改善箇所説明図

基準不適合発生箇所

原動機制御コンピュータ
(運転者席下)

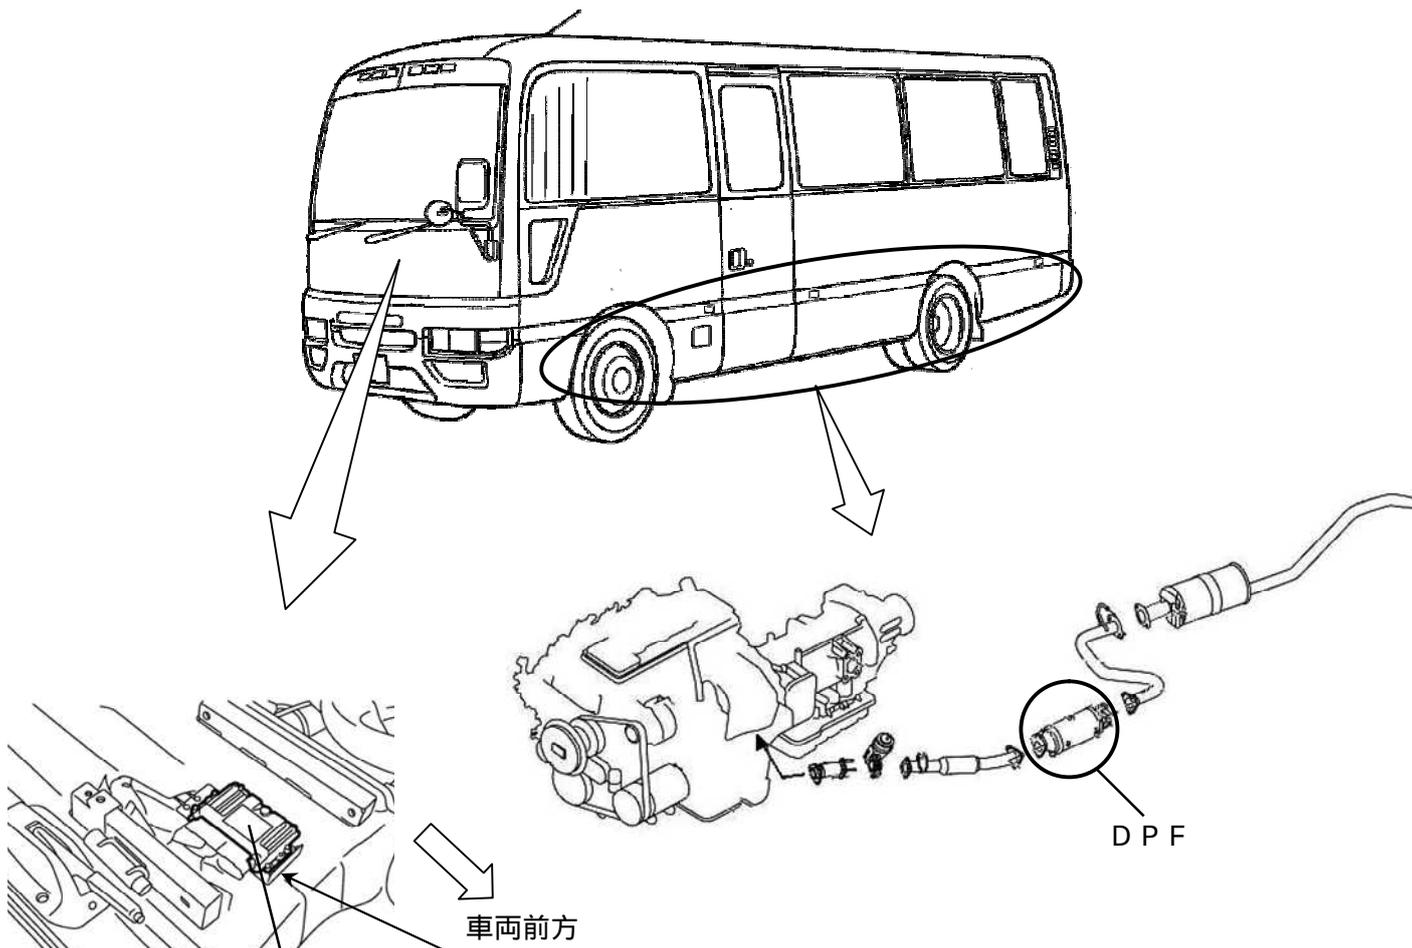
DPF (ディーゼル粒子状物質除去装置) 付き車の原動機制御コンピュータにおいて、

自動再生 (捕集した粒子状物質の燃焼除去) の作動条件が不適切なため、極低速や極短距離の走行において、自動再生が頻繁に行なわれるおそれがある。そのため、余剰な燃料がエンジンオイルに混入し、エンジンオイル量が規定量を超えた状態で使用を続けると、吸気経路にエンジンオイルが混入して白煙が発生し、エンジンの回転が上昇することがあり、最悪の場合、エンストして再始動できなくなるおそれがある。

暖房促進時のアイドル回転数が不適切なため、黒煙が発生してPM (粒子状物質) が多量に堆積するものがある。そのため、エンジンが不調となり、最悪の場合、エンストして再始動できなくなるおそれがある。

全車両、当該制御コンピュータのプログラムを修正するとともに、エンジンオイルを新品に交換する。

識別：銀色のシールをモデルナンバープレートの右横に貼り付ける。
